107 SZPITAL WOJSKOWY Z PRZYCHODNIĄ SAMODZIELNY PUBLICZNY ZAKŁAD OPIEKI ZDROWOTNEJ

Wałcz dnia: 11.10.2017r

Komisja przetargowa przy 107 Szpitalu Wojskowym SP ZOZ w Wałczu, ul. Kołobrzeska 44 informuje o zmianach oraz zapytaniach do SIWZ związanych z przetargiem nieograniczonym na **dostawę materiałów jednorazowego użytku, materiału wiskoelastycznego, stomatologii oraz odczynników i materiałów laboratoryjnych – znak 43/med/2017** ogłoszonym w Urzędzie Oficjalnych Publikacji Wspólnot Europejskich pod poz. **2017/S 168-345104** w dniu 02.09.2017r

Pytanie 27 – dotyczące Zadania 117

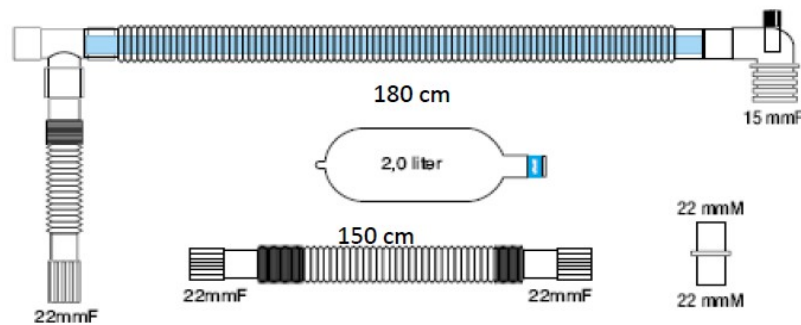
Czy Zamawiający dopuści układ oddechowy z dodatkową rurą do worka rozciągliwą do dł. 150cm? Pragniemy zaznaczyć, iż rurę można również rozciągnąć do dł. 100cm.

Zamawiający dopuszcza w/w asortyment.

Pytanie 28 – dotyczące Zadania 118

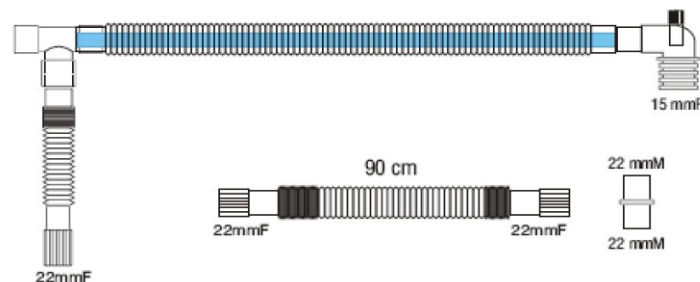
Czy Zamawiający wyrazi zgodę na zaoferowanie jako równoważnego obwodu oddechowego współosiowego o długości 180cm, z dodatkową rurą o długości 90cm? Tester szczelności w postaci zatyczki zakładanej na obwód od strony pacjenta, bez dodatkowego zaworu, złączka 22M-22M zintegrowana z obwodem?

Zamawiający dopuszcza w/w asortyment.
